(仮称) 三戸プロジェクト  
環境影響予測評価実施計画書

補足資料

京浜急行電鉄株式会社

図 3. 3-1 土地利用計画図

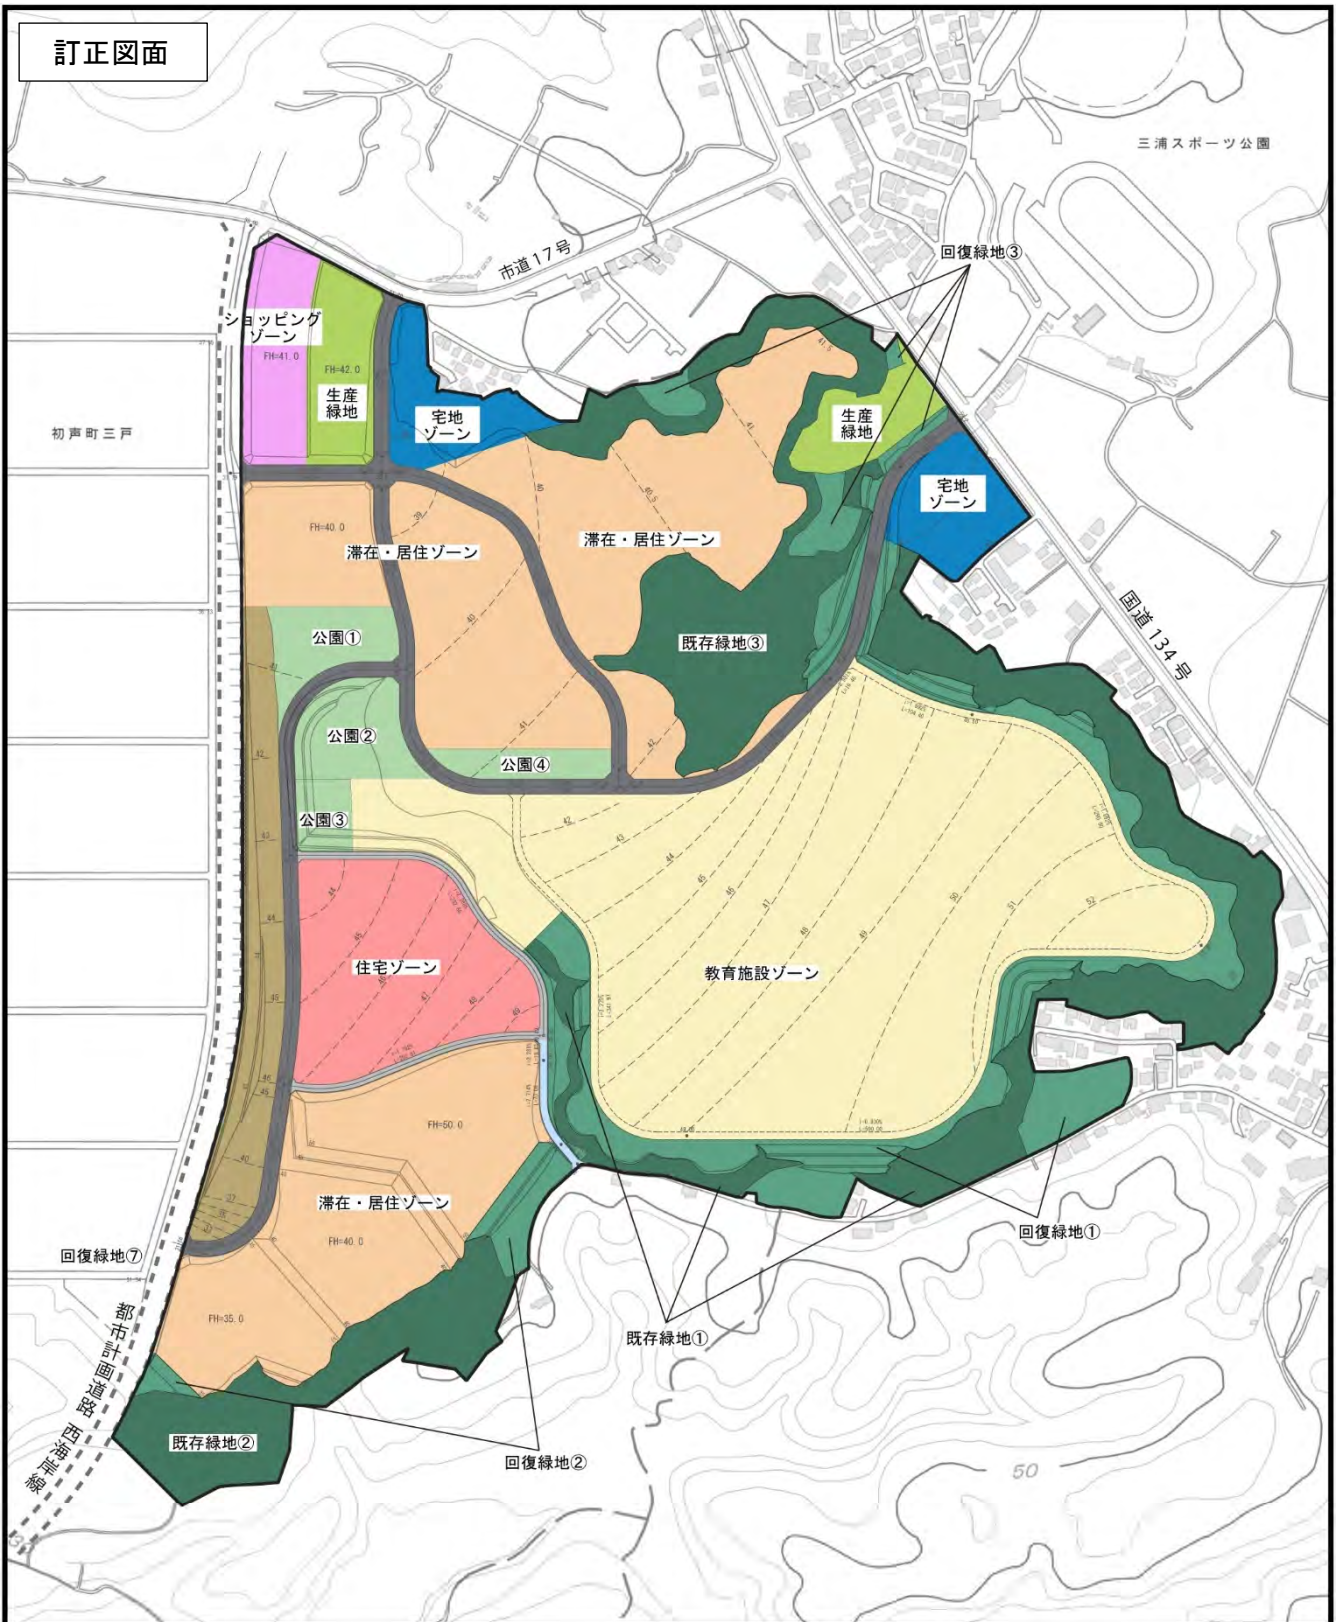
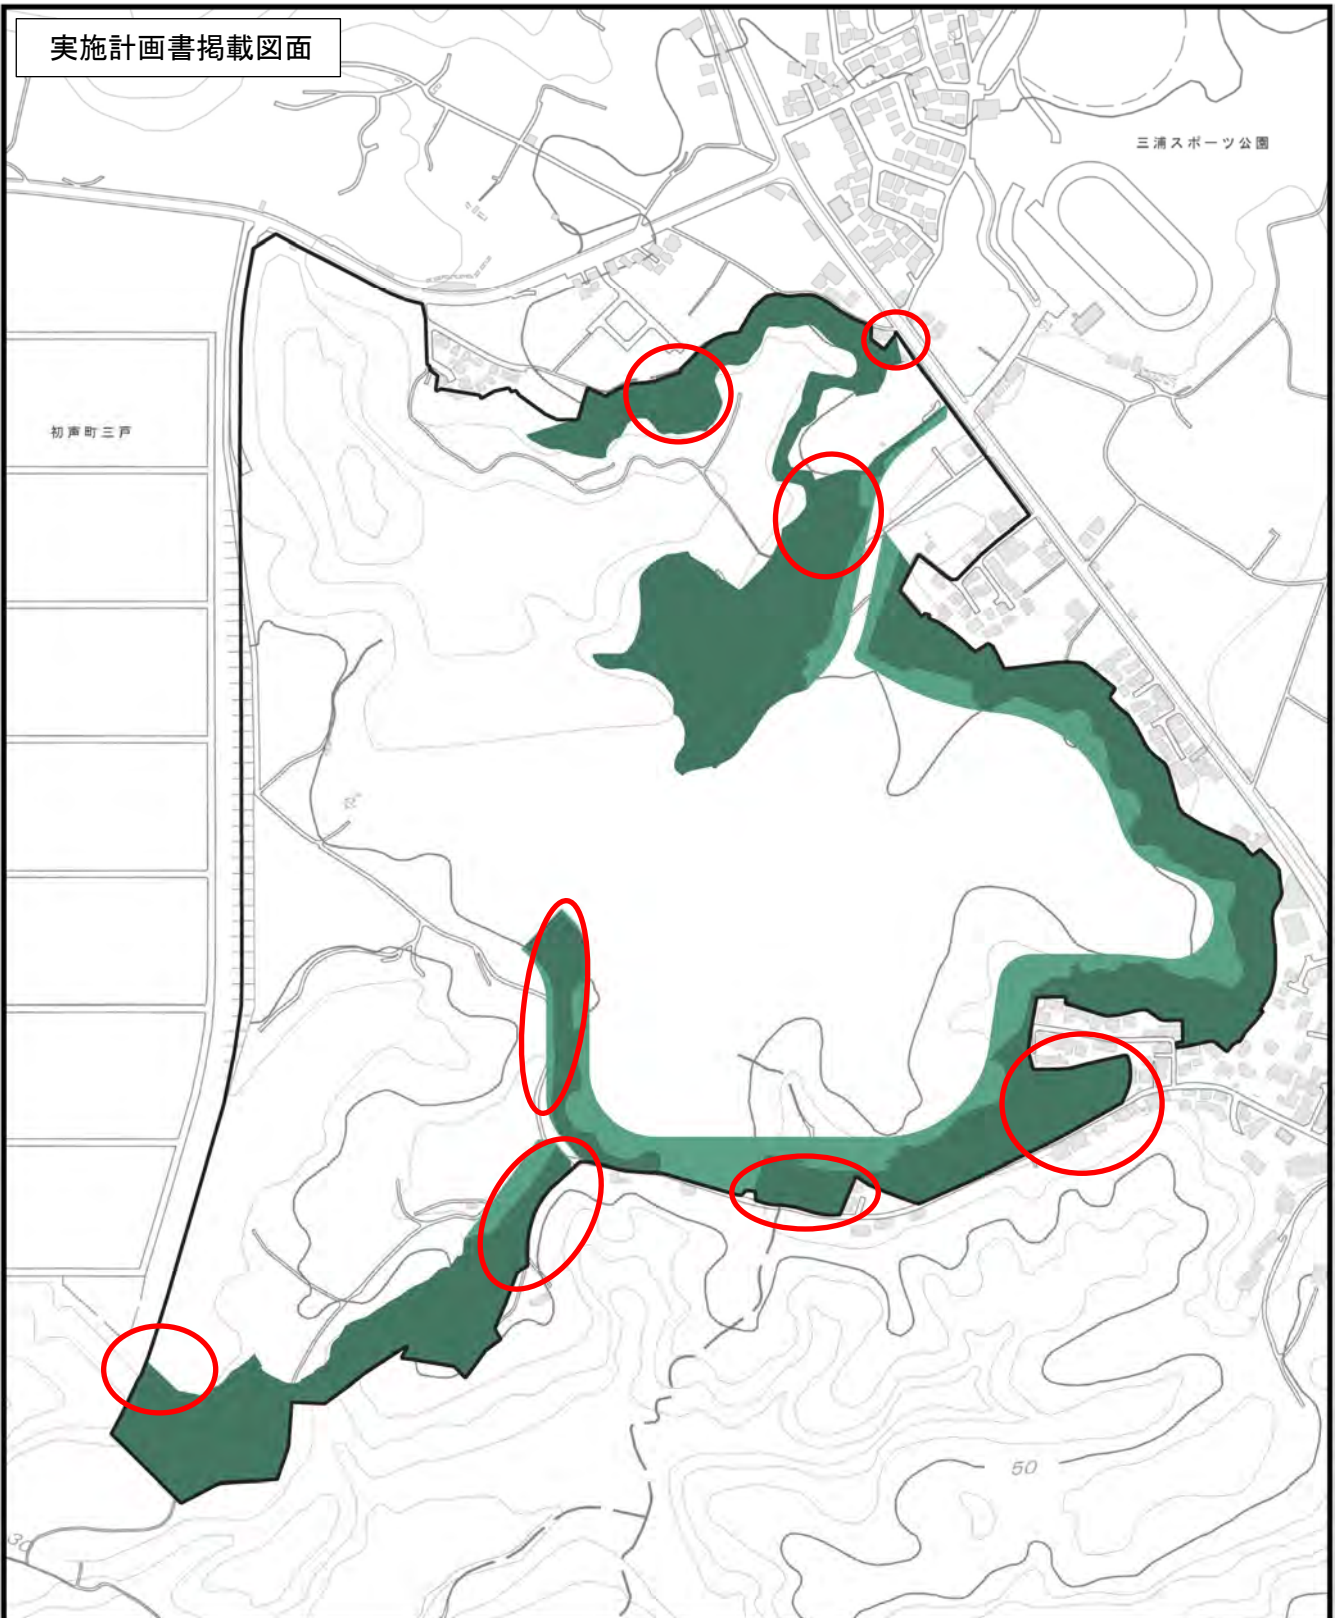
実施計画書p.3「図1-2 土地利用計画図」、p.100「図3.3-1 土地利用計画図」、p.104「図3.3-4 緑化計画図」、p.99「表3.3-1 土地利用の概要」及びp.103「表3.3-3 公園・緑地計画」の既存緑地と回復緑地の範囲及び面積について、既存緑地の範囲内に草地等が含まれていたことから、草地等の箇所については回復緑地に修正しました。
